**AVIS RELATIF À LA PROTECTION
CONTRE LES EVENTUELS EFFETS NOCIFS ET NUISANCES
PROVOQUÉS PAR LES RAYONNEMENTS NON IONISANTS
GÉNÉRÉS PAR DES ANTENNES ÉMETTRICES STATIONNAIRES**

Commune : CHARLEROI - Exploitant : CITYMESH

Référence exploitant : HT04011_A

Rapport n° 709 / 2025

Figure 2 : Vue en plan des installations d'antennes dans un rayon de 300 mètres autour de l'installation faisant l'objet de la demande d'avis

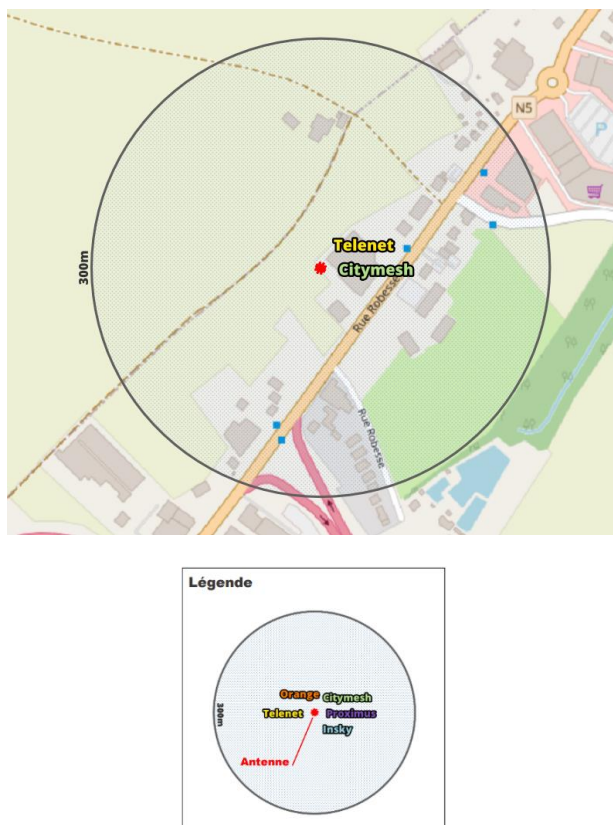
- il y a au plus 4 installations d'antennes émettrices stationnaires présentes dans la zone d'évaluation de 300 mètres de rayon représentée dans la figure 2, y inclus l'installation référencée dans le paragraphe 2 : la limite cumulative définie à l'article 4, §2 du décret est nécessairement respectée dans les lieux de séjour à l'intérieur de la zone d'évaluation de 300 mètres de rayon ;

- b) il y a exactement 5 installations d'antennes émettrices stationnaires présentes dans la zone d'évaluation de 300 mètres de rayon représentée dans la figure 2, y inclus l'installation référencée dans le paragraphe 2 et il existe, pour 3 ou 4 de ces installations, un avis attestant le respect de la limite abrogée de 3 V/m : la limite cumulative définie à l'article 4, §2 du décret est nécessairement respectée dans les lieux de séjour à l'intérieur de la zone d'évaluation de 300 mètres de rayon ;

- c) dans tous les autres cas, il a été vérifié que la limite cumulative définie à l'article 4, §2 du décret n'est pas dépassée dans les lieux de séjour sur base du nombre d'installations localisées dans la zone d'évaluation de 300 mètres de rayon représentée dans la figure 2, de leur localisation ainsi que des données inscrites dans la figure 1 et au paragraphe 4 du présent avis et dans les avis attestant le respect de la limite par installation ou de la limite abrogée de 3 V/m relatifs aux autres installations reprises dans la figure 2.

Compte tenu des considérations ci-dessus, il apparaît que l'intensité du rayonnement électromagnétique généré, dans les lieux de séjour situés dans un rayon de 300 mètres autour de l'installation référencée dans le paragraphe 2, par l'ensemble des antennes émettrices stationnaires de l'ensemble des exploitants du même site d'antennes émettrices stationnaires respecte la limite fixée à l'article 4, § 2 du décret.
